改善箇所説明図

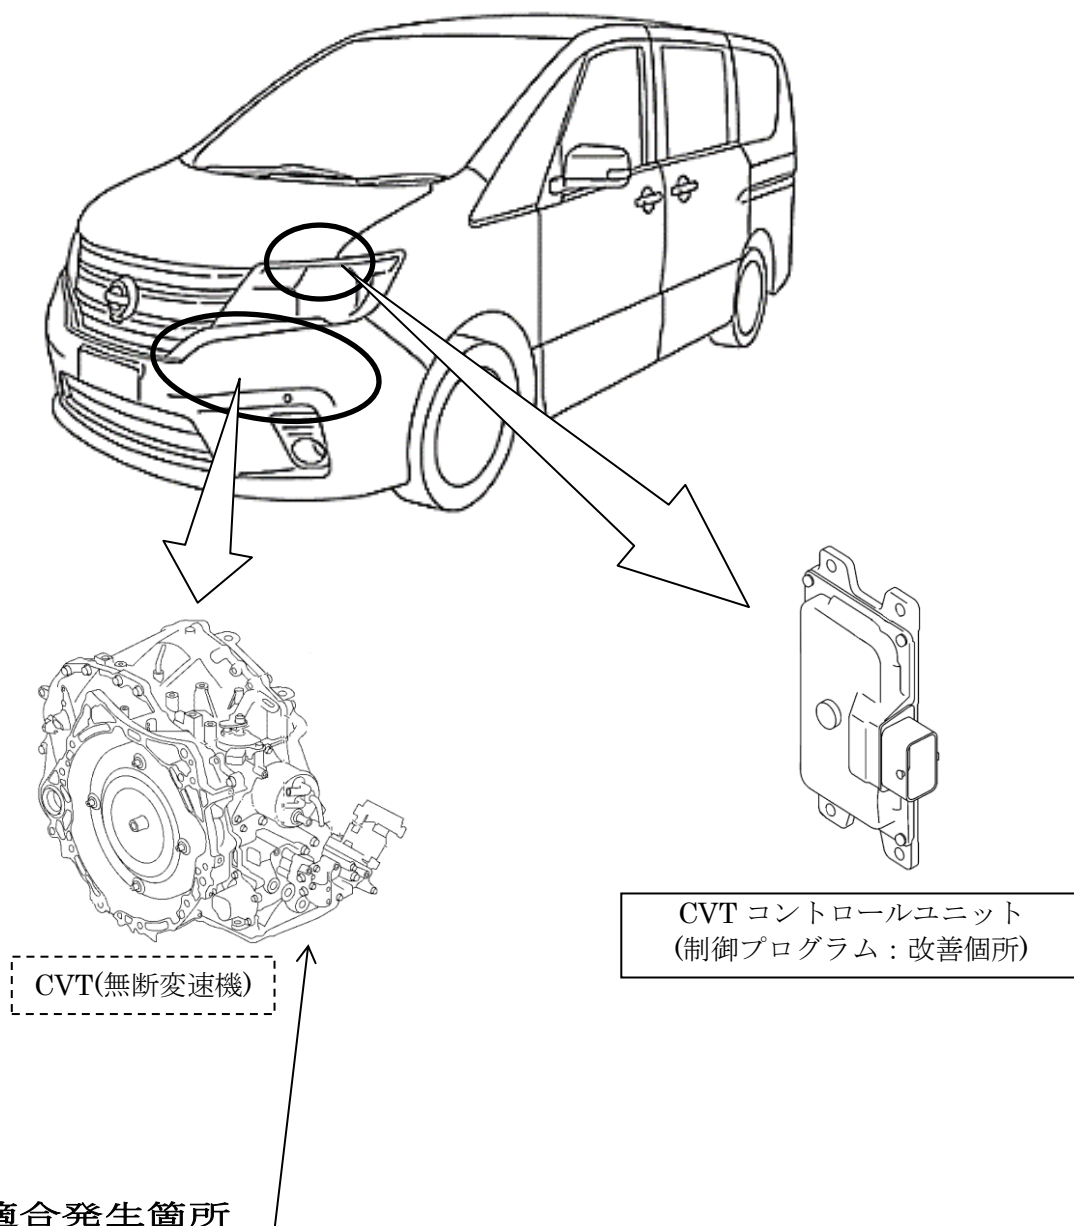
無段変速機 (CVT) において、制御プログラムが不適切なため、変速機構であるスチールベルトに傷がつくものがあり、そのままの状態で使用を続けると、最悪の場合、スチールベルトが破損し走行不能に至るおそれがある。

全車両、CVT のコントロールユニットを対策プログラムに書き換える。
また、CVT コントロールユニットの故障履歴を確認し、当該不具合に至る履歴を確認した場合は、CVT 本体を交換する。

識別：金色のシールをモデルナンバープレート の右横に貼り付ける。
